AYUNTAMIENTO CONSTITUCIONAL
DE MADRID.

Expediente á virtud de oficio del Sr. Teniente Alcalde del Distrito del Congreso, proponiendo ser rodeado con una verja de hierro, la estatua de Calderon, en la Plaza del Principe Alfonso, y estado de abandono en que se encuentra el edificio retrete que en dicha Plaza existe.

PROYECTO DE VERJA PARA LA ESTATUA DE CALDERON DE LA BARCA EN LA PLAZA
DEL PRINCEPE ALFONSO

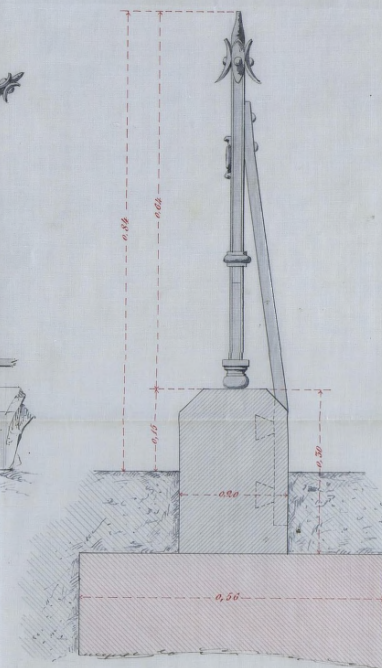
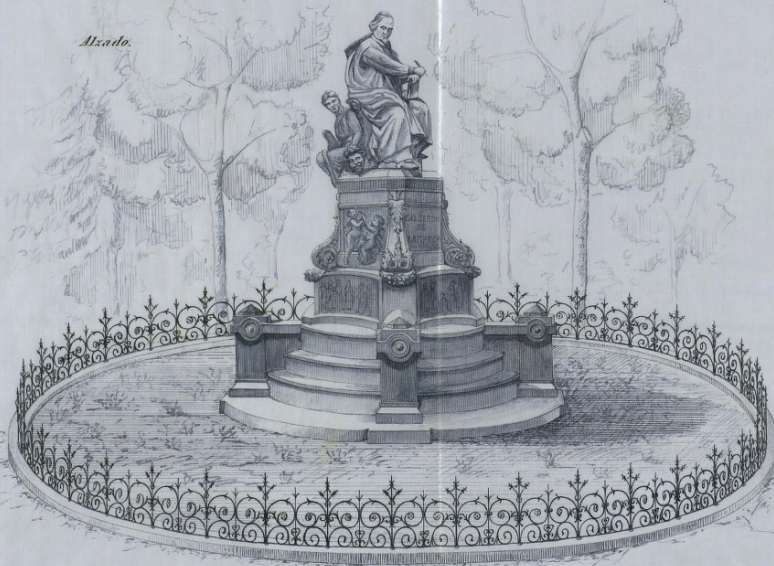
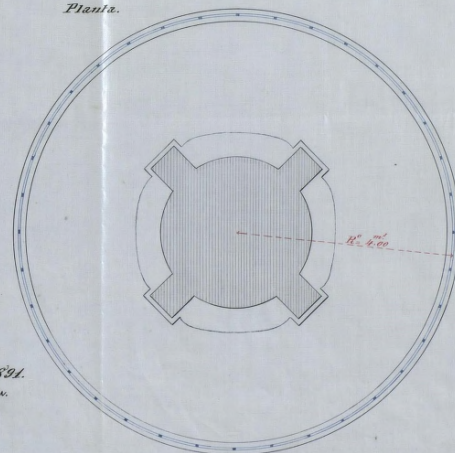
Enterada esta Contaduría del presente expediente
incoado a virtud de oficio del Sr. Teniente de Alcalde del dis-
trito del Congreso, proponiendo la colocación de una verja de
hierro que rodee la estatua de Balderon en la Plaza del
Príncipe Alfonso, obra importante 2.817'34, por lo que según
presupuesto que se acompaña, debe manifestar que no
existe en el presupuesto vigente crédito especial destinado

En cumplimiento a lo dispuesto en el anterior decreto el Concejil que suscribe tiene el honor de manifestar a V.E. que si bien es cierto que existe por gastar en el corriente ejercicio la cantidad de 68.945' 87 ptas a que hace referencia el informe de Contaduría y que de ella podría gastarse la de 3.817' 74 pesetas que importa el presupuesto de la verja en proyecto, no lo es menos que teniendo en cuenta la penuria del Erario Municipal esta Direccion viene procurando hacer los menores gastos posibles a pesar de las multiples y urgentes necesidades que pesan sobre este Ramo y por lo tanto es su opinion salvo la mas acertada de V.E. que no siendo a su juicio de indispensable necesidad la construccion de la verja de que se trata debe desistirse por ahora de la ejecucion de la obra por raron de economias y maxime cuando hace poco se ha rodeado el pedestal de la Estatua con mazo de pradera defendido con arpilleros de hierro que impide que pueda nadie acercarse al citado pedestal.

Esta comisión tiene la honra de proponer a V. E. en consideración a lo informado por el Sr. Concejal del Parque y Jardines, se desista por ahora de la ejecución de la obra proyectada.
